Projet éolien de Soudron

**Mémoire en réponse à l'avis de la MRAE
Grand Est du 29 septembre 2022**

Janvier 2024

Réponse à l'avis de la MRAE n°MRAe 2022APGE110 en date du 29 septembre 2022

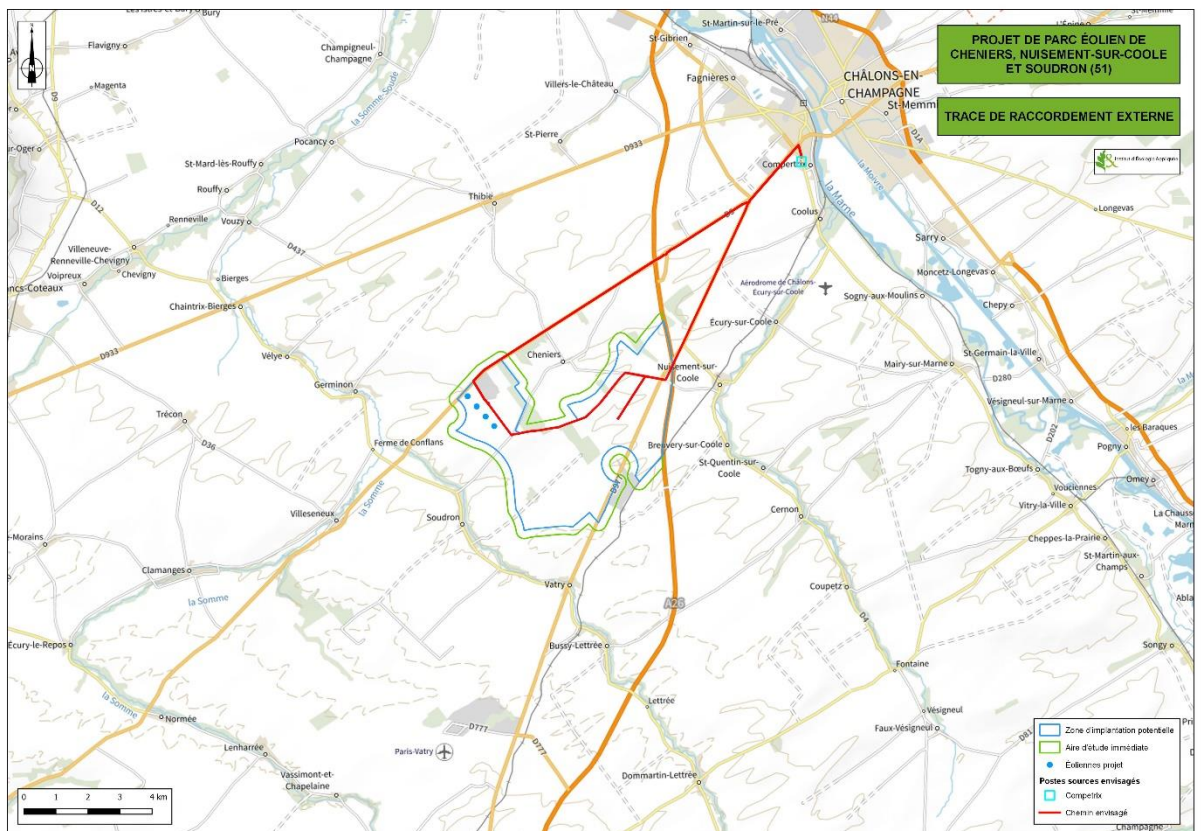
Recommandation n°2 : « L'Ae recommande au pétitionnaire de préciser le temps de retour énergétique de l'installation, en prenant en compte l'énergie utilisée pour le cycle de vie des éoliennes et des équipements (fabrication, installation, démantèlement, recyclage) et celle produite par l'installation, et selon la même méthode, préciser celui au regard des émissions des gaz à effet de serre »

Le taux de retour énergétique fournit une indication du bilan énergétique de la centrale électrique, montrant la relation entre les besoins énergétiques sur tout le cycle de vie (pour la fabriquer, l'exploiter, l'entretenir et l'éliminer), par rapport à la production d'énergie électrique du parc éolien. D'après l'ADEME⁴, le temps de retour énergétique d'une éolienne est d'environ 12 mois, soit une restitution de 19 fois l'énergie grise consommée pour une période d'exploitation de 20 ans.

Analyse plus large

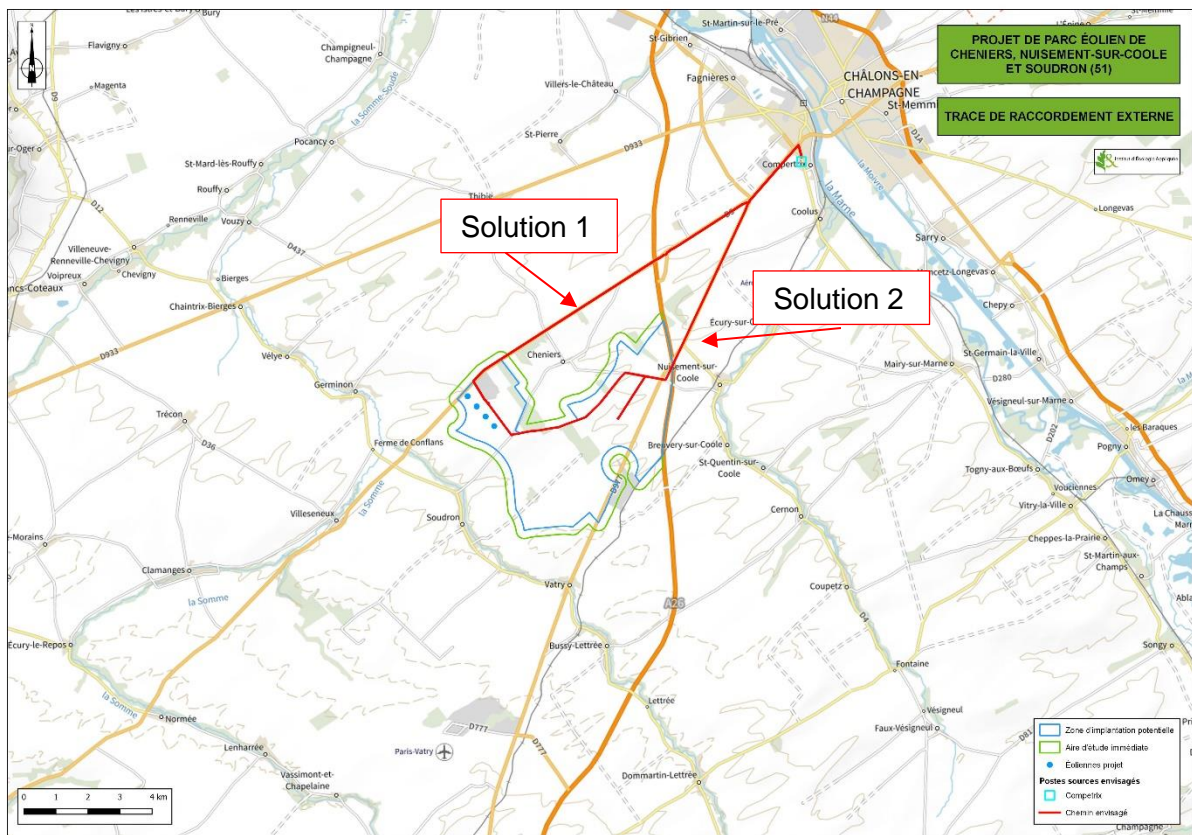
L'Ae recommande aux porteurs de projet de produire une synthèse de tous les suivis post implantations effectués pour l'ensemble des parcs présents sur le département en vue de conforter leurs analyses et mesures pour les nouveaux parcs.

Une analyse large permet toutefois de distinguer deux groupes de parcs situés globalement à l'est et à l'ouest du parc de Sourdon.

Ces parcs sont la première accroche proche de deux groupes de parcs plus dense, en particulier le groupe est qui se prolonge à plus de 20 km dans cette direction, avec des intervalles entre les parcs assez faibles. Le groupe à l'ouest, hors parc de Germinon, est situé au plus proche à près de 3 km et s'étend jusqu'à près de 6 km dans l'aire d'étude rapprochée puis se prolonge vers le Sud.

Le parc de Sourdon est donc implanté entre ces deux groupes, à près de 3 km de chaque groupe environ. Si pour les mouvements locaux et les axes de déplacement par petit groupe voire individuel, ces distances sont suffisantes pour ne pas entraîner de gêne à la migration, à une échelle plus petite la localisation du parc peut constituer un obstacle lors des choix des vols pour les migrateurs et entraîner un déport de l'axe migratoire.

Toutefois, ce déport peut être effectué sans gêne par les migrateurs au regard de l'espace de respiration situé à l'ouest à partir de la vallée de la Somme Soude. De plus, le nombre réduit de machines du parc diminue le risque de collision et de gêne induit. Enfin, la vallée de la Marne, connue comme axe de migration importante est éloignée de plus de 15 km au nord-est, le parc n'ayant pas d'influence sur le rôle de guide de cette vallée dans ces mouvements avifaunistiques.
